SS 189 e SS 121

ITINERARIO PALERMO - AGRIGENTO

Lavori di ammodernamento del tratto Palermo - Lercara Friddi, lotto funzionale dal km 14,4 (km 0,0 del lotto 2) compreso il tratto di raccordo della rotatoria Bolognetta, al km 48,0 (km 33,6 del lotto 2 - svincolo Manganaro incluso), compresi i raccordi con le attuali S.S. n. 189 e S.S. n. 121

Report riepilogativo delle Modifiche Tecniche inserite in PV1

MODIFICA TECNICA

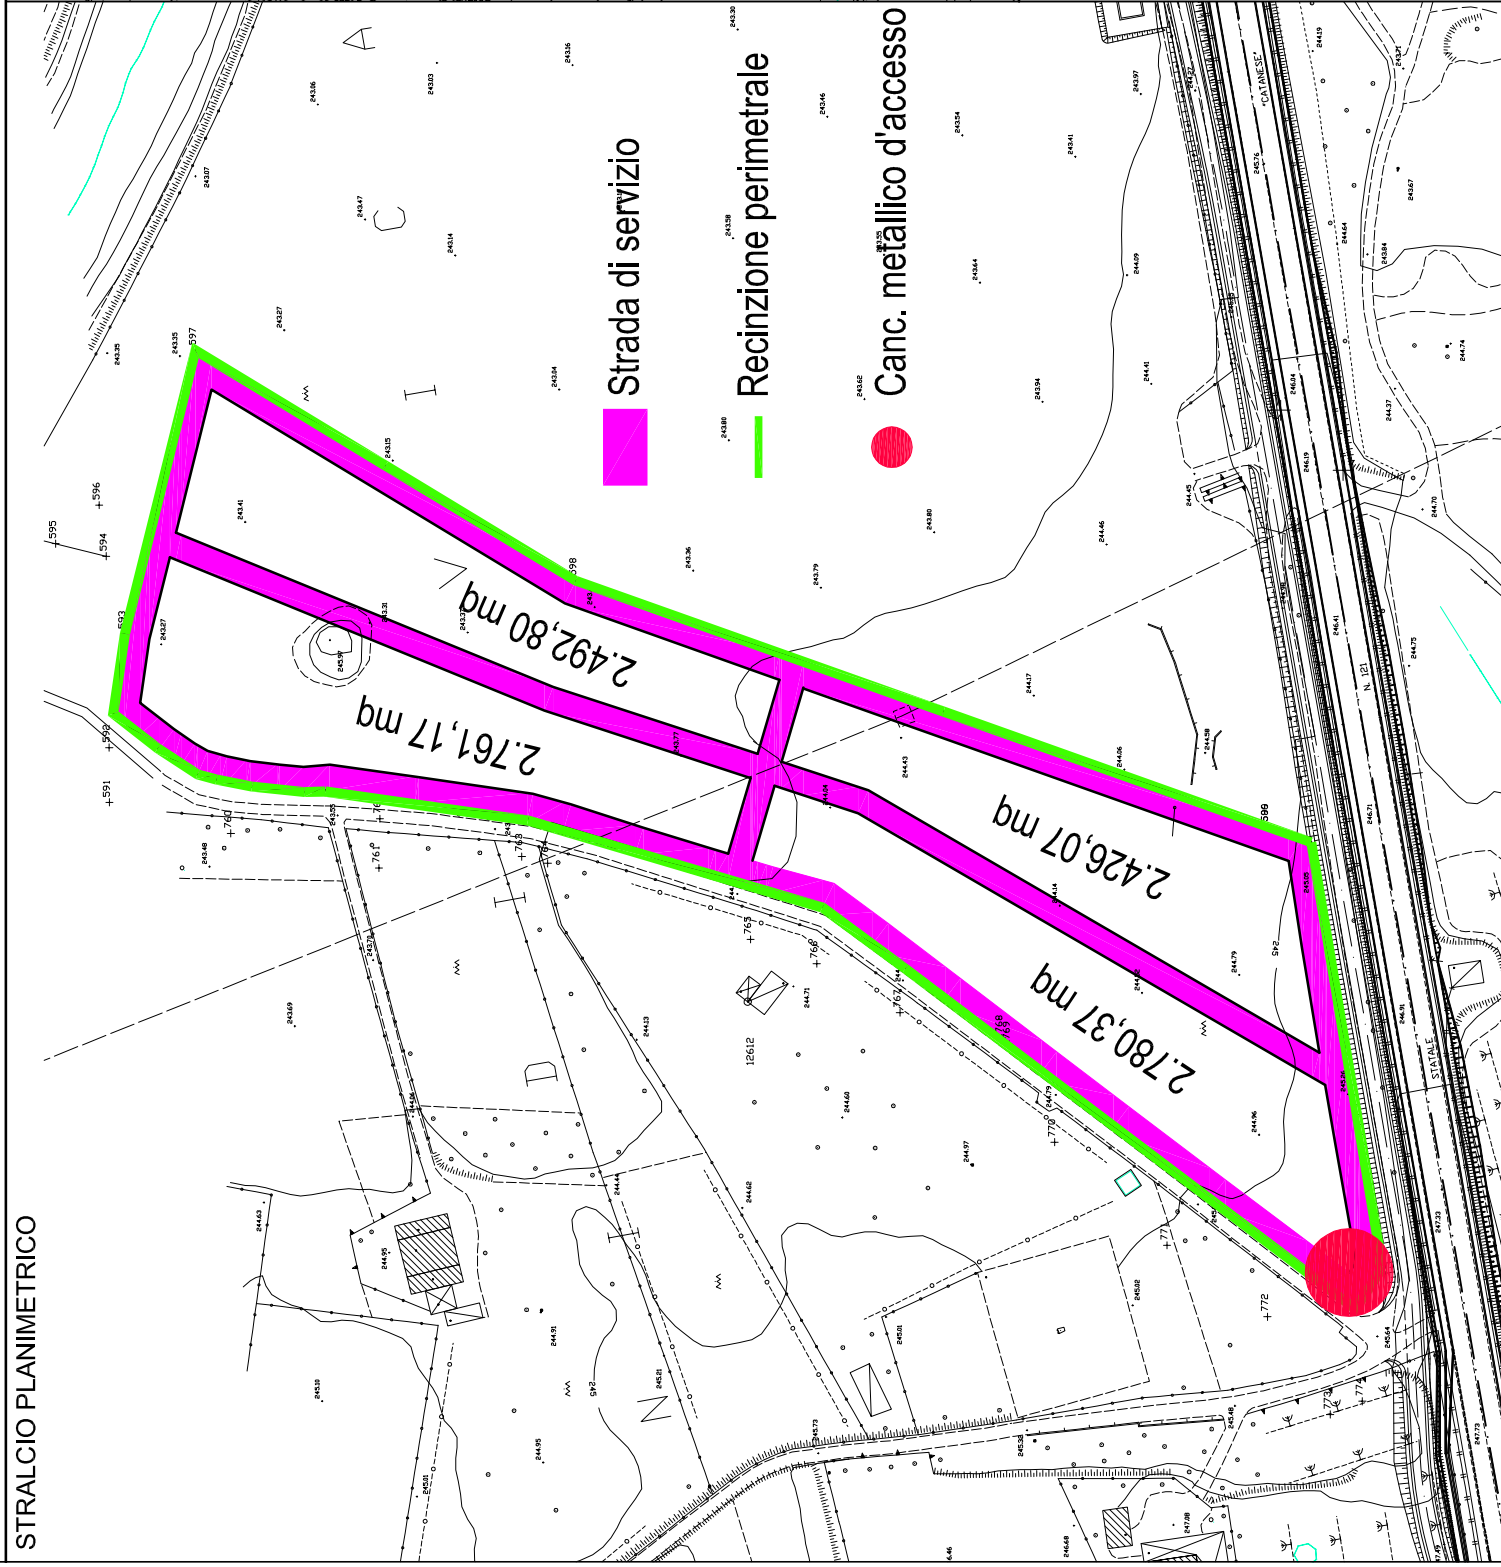
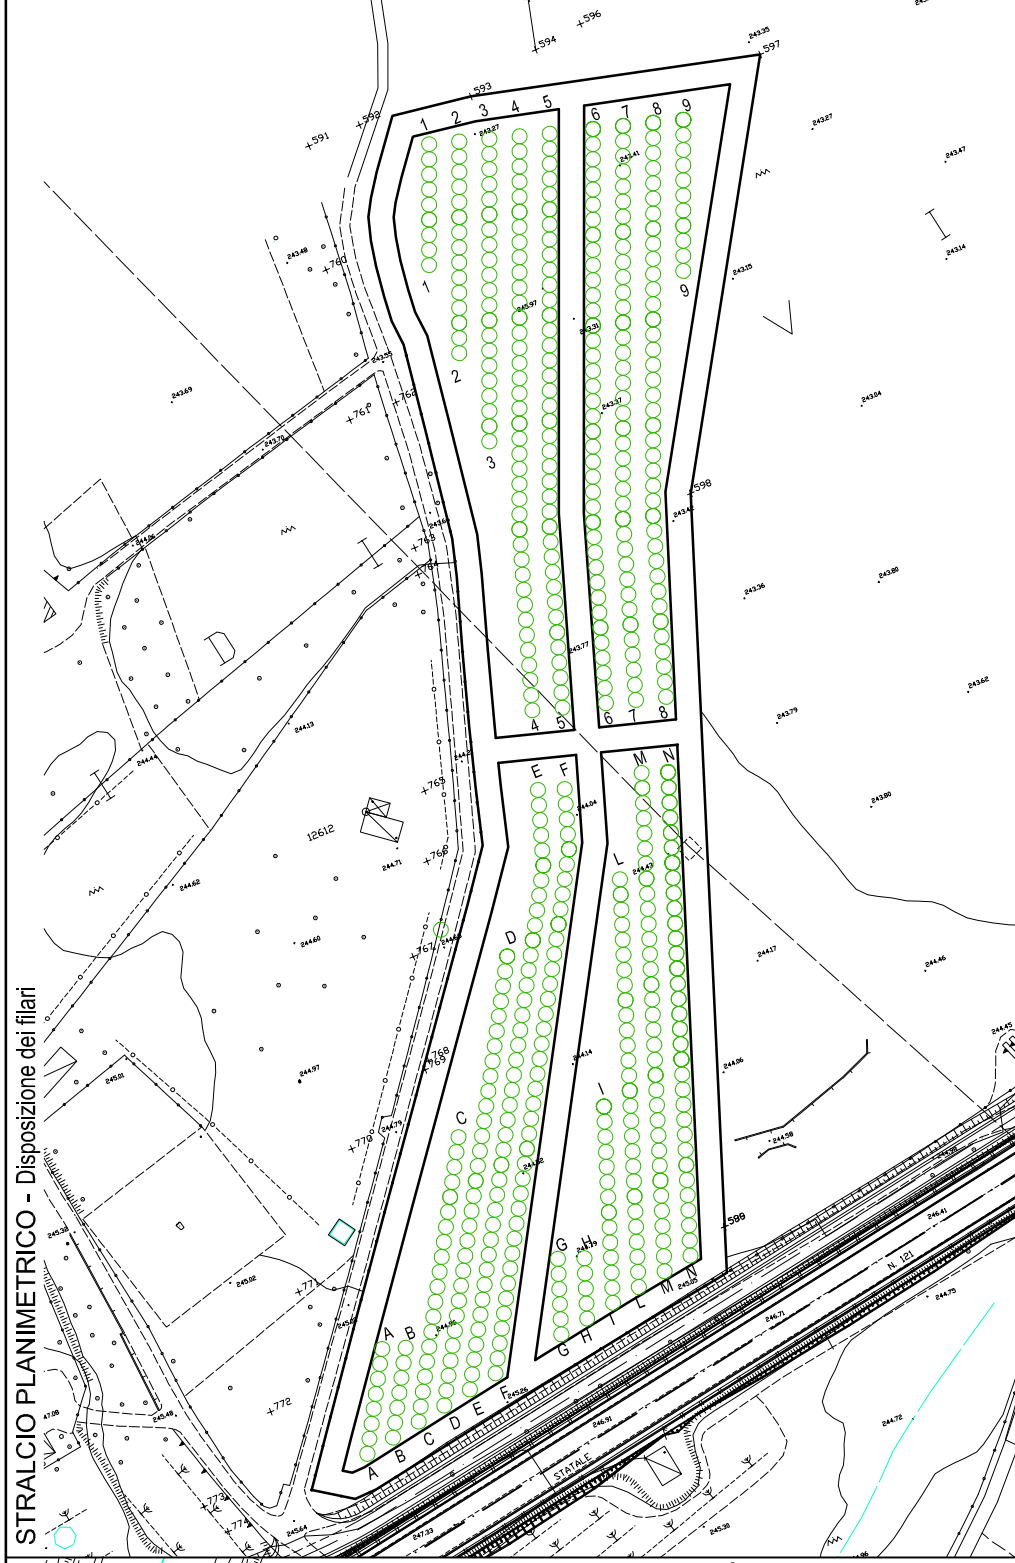
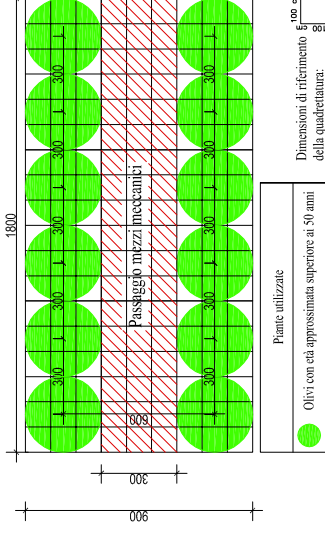
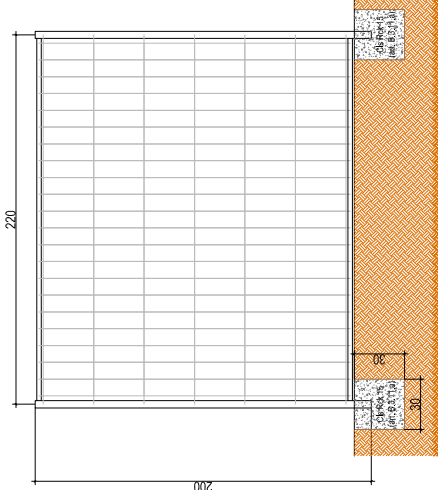
OGGETTO: Il Progetto Esecutivo approvato ha recepito la prescrizione n. 16 della Deliberazione CIPE n. 19/2012, che prevedeva, nell'ambito della finale sistemazione a verde delle aree di svincolo, la ricollocazione degli esemplari arborei preservati. La Soprintendenza BB.CC.AA. di Palermo ha, successivamente individuato nelle piante di ulivo superiori a 50 anni, le specie arboree di pregio da preservare.

La modifica tecnica n. 11 ha, pertanto, il solo scopo di esplicitare gli interventi per la sistemazione e realizzazione dell'area per lo stoccaggio temporaneo delle essenze arboree di pregio, le quali, a lavori ultimati, verranno espiantate dall'area di stoccaggio temporanea e ricollocate nelle aree di svincolo, nell'ambito delle suddette sistemazioni a verde.

**MODIFICA TECNICA**

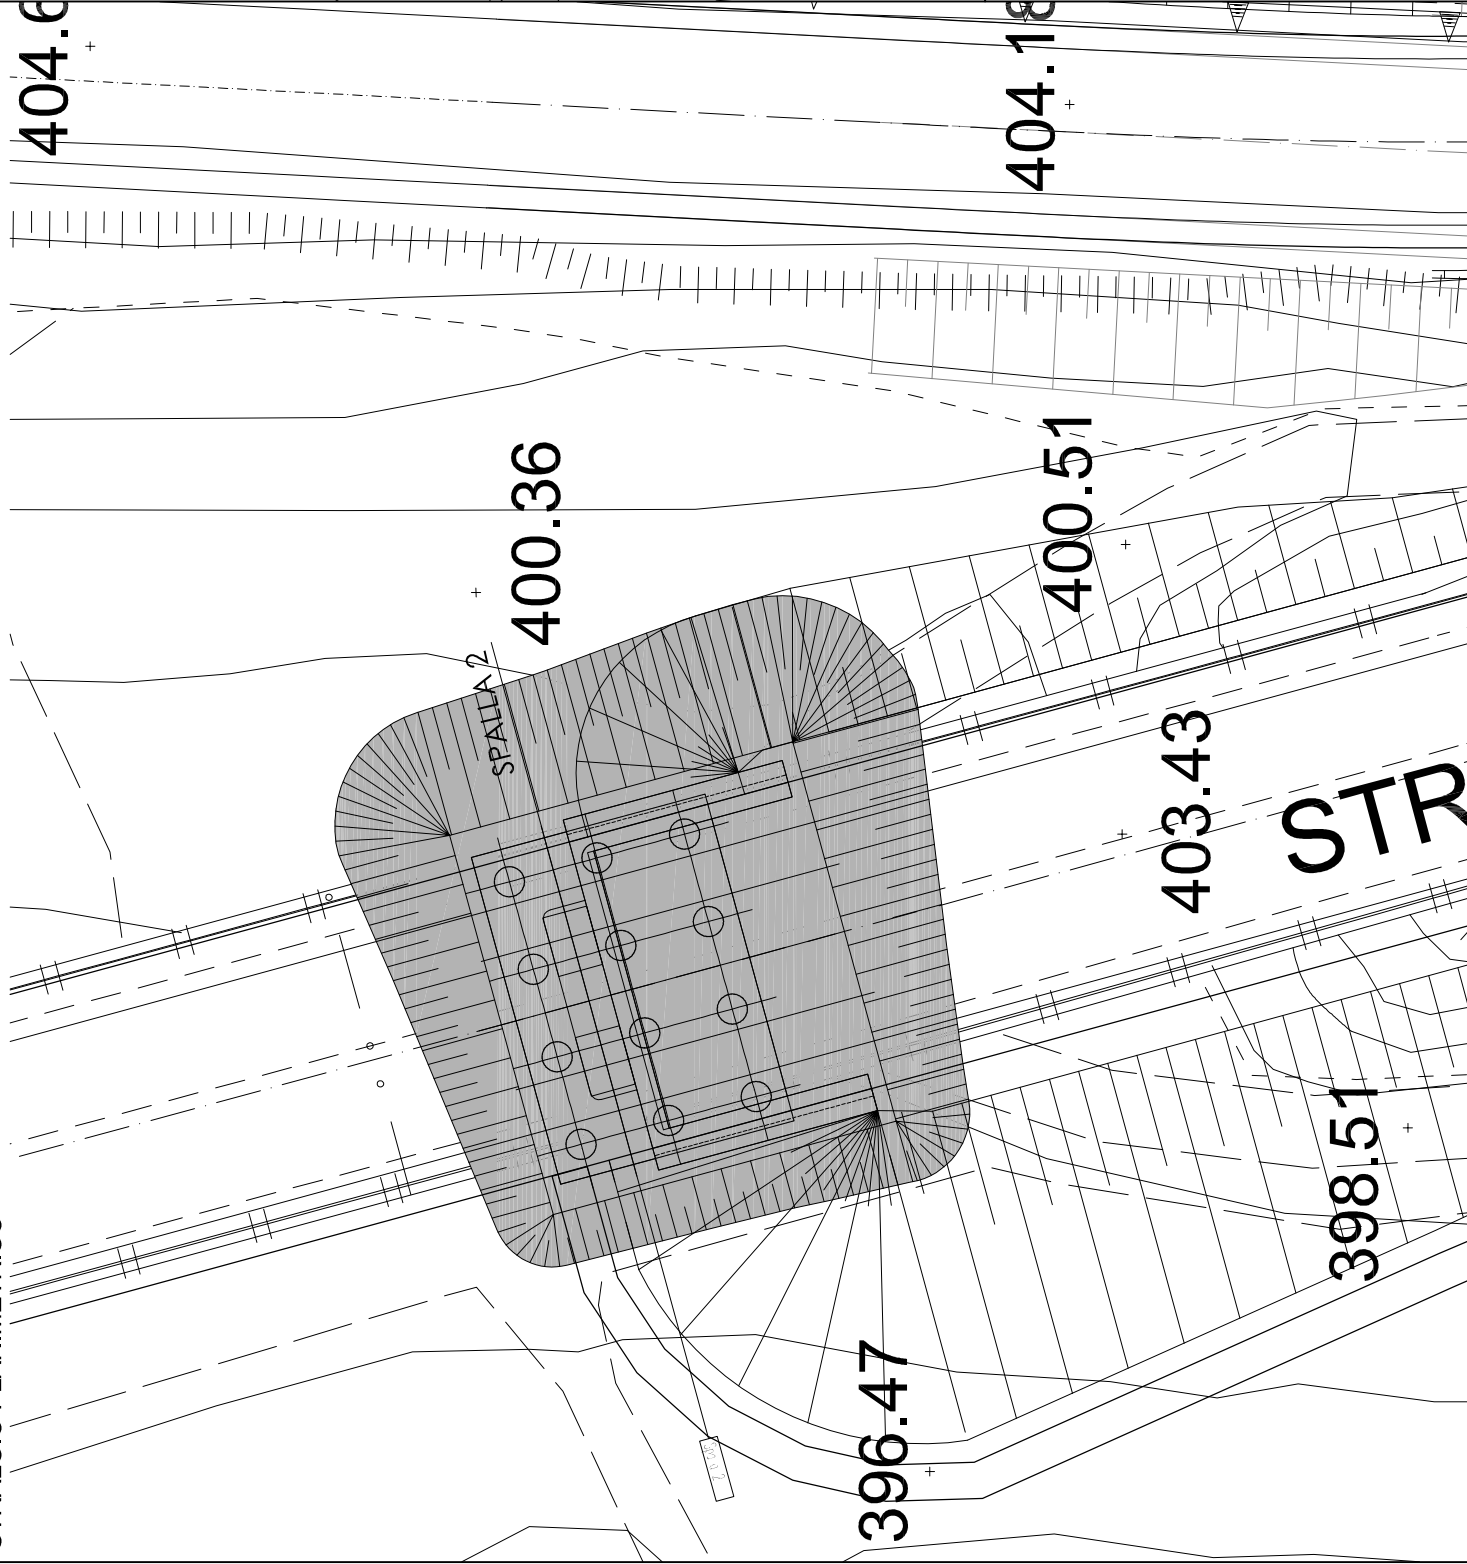
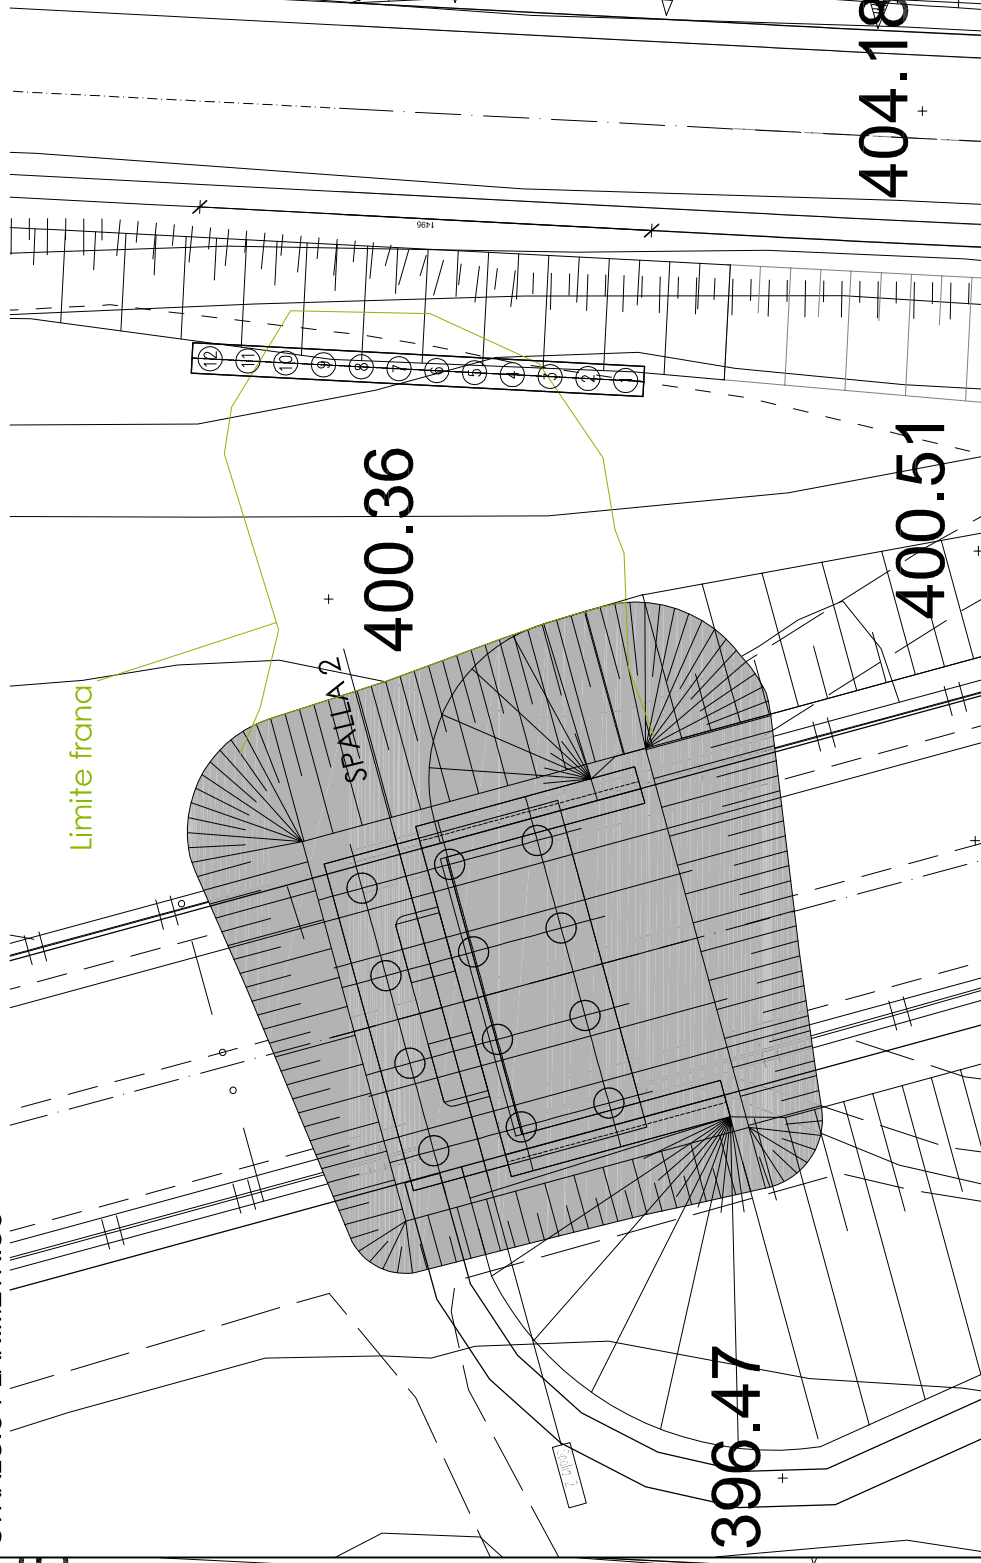
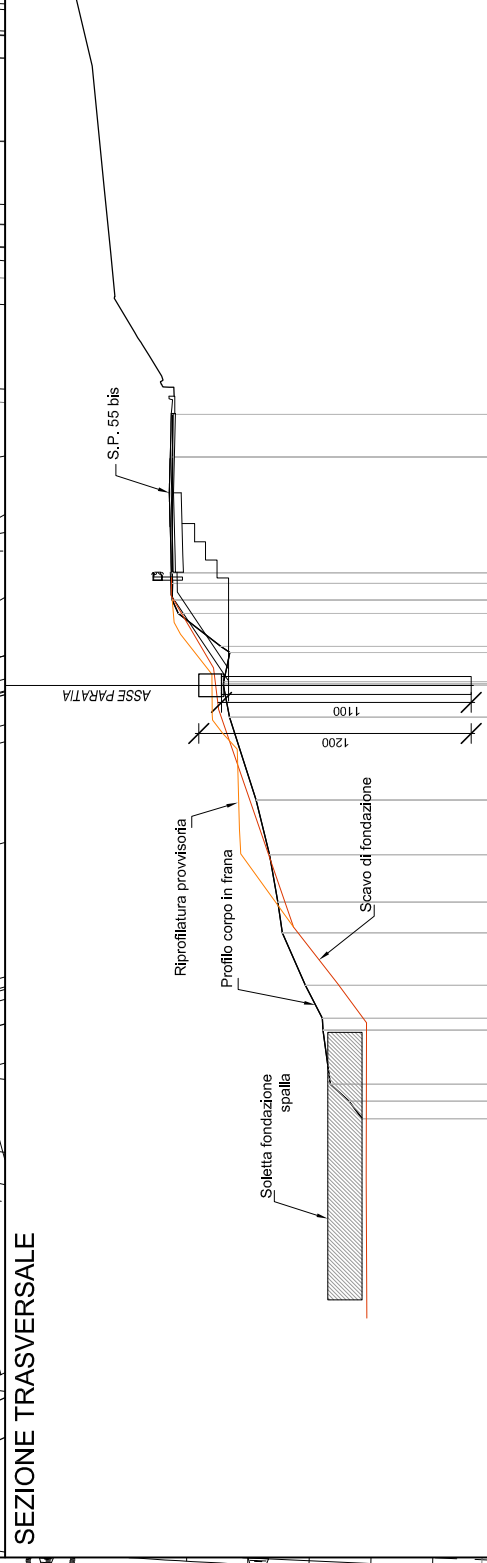
OGGETTO: A causa delle straordinarie e persistenti precipitazioni, occorse durante l'esecuzione degli scavi afferenti la spalla 2 del costruendo Viadotto Scorciavacche 1, si è rilevato l'innescio di un movimento franoso che è arrivato a lambire il piede del corpo stradale della S.P.55bis, nel tratto in cui tale viabilità svolge la funzione di bypass del traffico della SS121, provocando uno smottamento con un fronte di scorrimento superficiale di terreno, di estensione pari a circa 12m.

Al fine pertanto di evitare che il movimento franoso potesse evolversi regredendo verso monte, andando ad interessare la viabilità in esercizio, è stata introdotta una paratia di pali, disposta lungo il piede della viabilità stessa e dimensionata per poter costituire un idoneo presidio per la stabilità della scarpata .
